Keuringsverslag van een elektrische laagspanning- en zeer lage spanningsinstallatie

NIET CONFORM

Straatnaam Hellestraat
Huisnummer 3
Busnummer
Postcode 9220
Gemeente HAMME
Land België

Controlebezoek van een huishoudelijke installatie volgens (KB 08/09/2019) - AREI Boek 1- 6.5. en 4.2.4.3.

Afbeelding schakel- en verdeelbord:

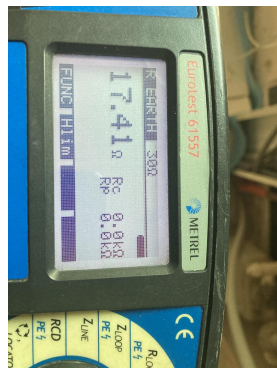
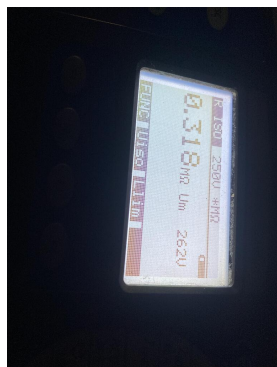
15.09 De genaakbare, naakte onder spanning staande delen zijn onvoldoende afgeschermd. (Boek 1 Afdeling 5.1.4. en 4.2.2.3.)

17.02 De smeltzekeringhouders of houders van kleine vermogensschakelaars met pennen met een sectie kleiner dan 10mm² dienen voorzien te worden van kalibreerelementen. (Boek 1 Onderafdeling 5.3.5.5.A.)
